Sammenslutningen af sommerhusgrundejerforeninger på Holmsland Klit

Hinnerup den 10/02 2014
VVM-2014-1.doc

VVM for Vesterhav Syd Havmøllepark – j.nr.NST-131-00169

Det vedhæftede modelbillede, bilag 1, viser udsigten til 180 m møller placeret mellem 4 og 12 km fra kysten set fra Fladsbjergvej i Klegod fra et standpunkt 2 m over terræn og ca. 500 m fra kysten.

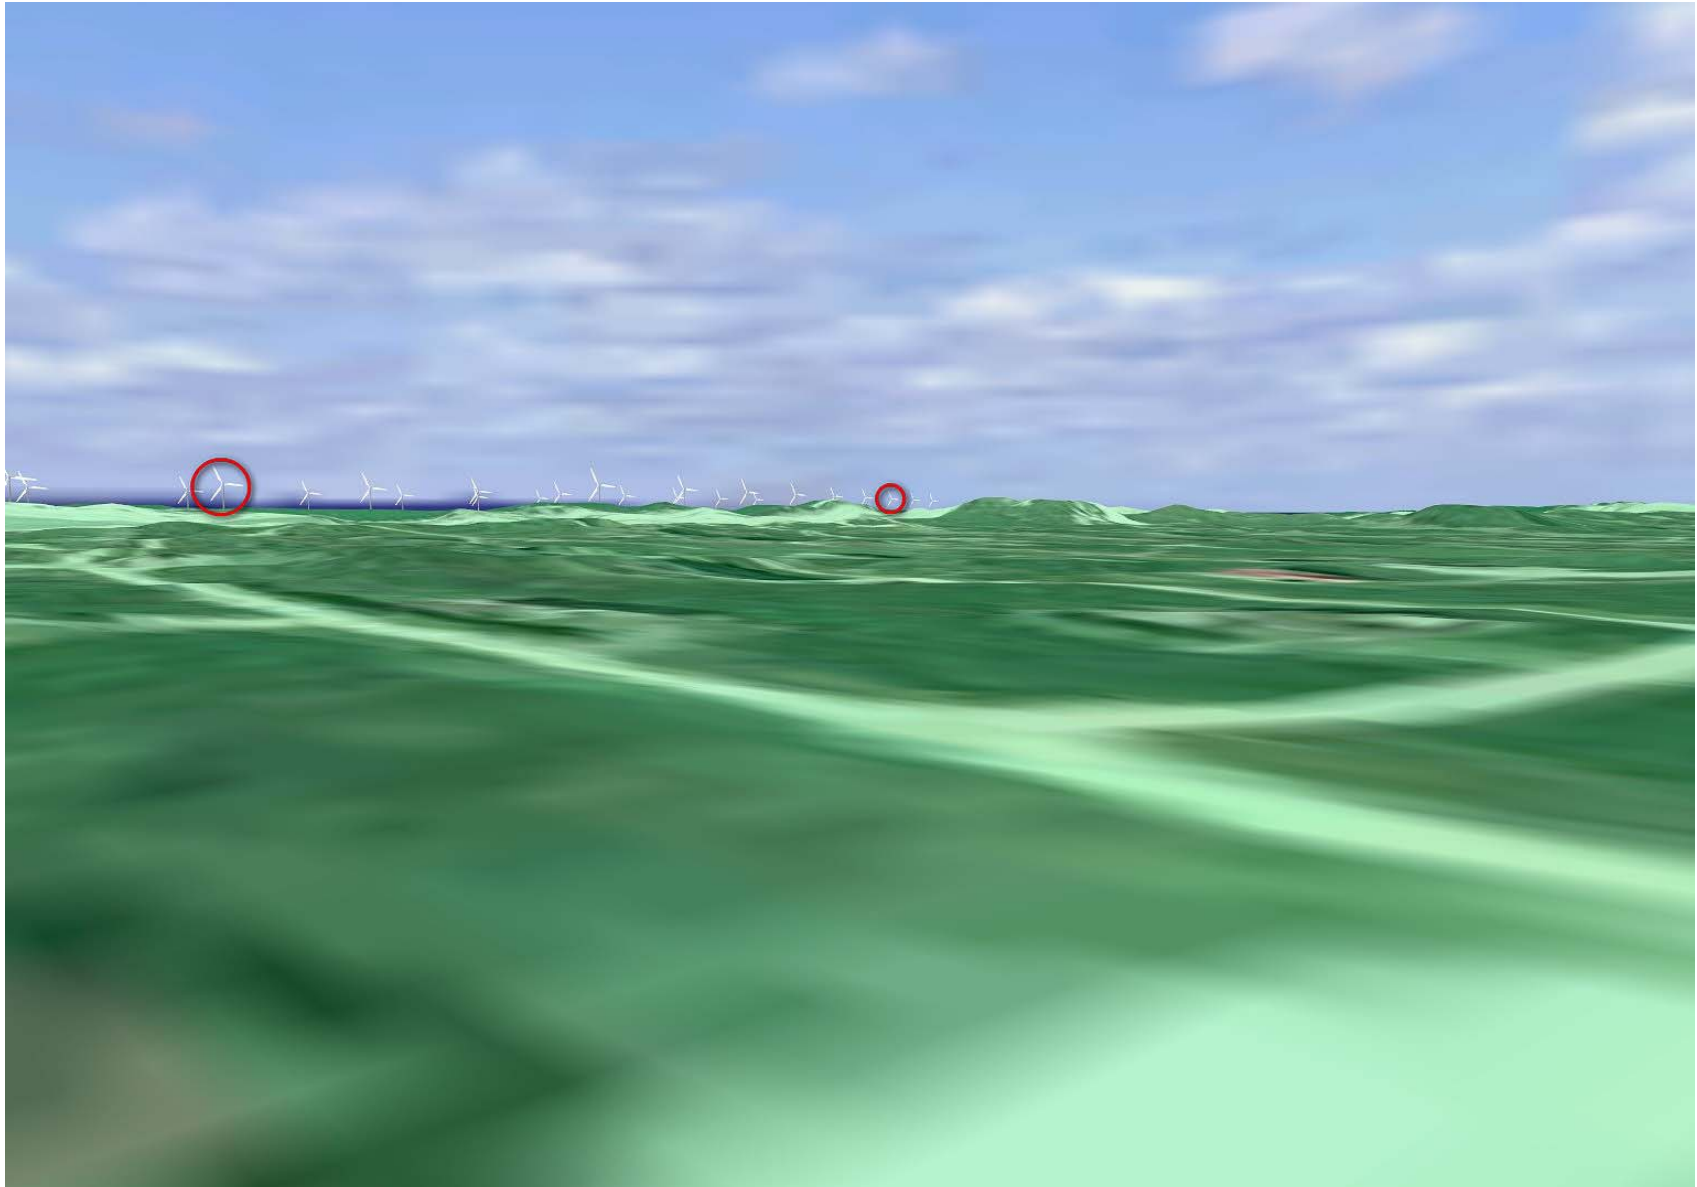
Som det ses er møllerne voldsomt dominerende, og vi mener derfor, at møllerne må placeres meget længere fra kysten, - minimum mellem 12 og 20 km.
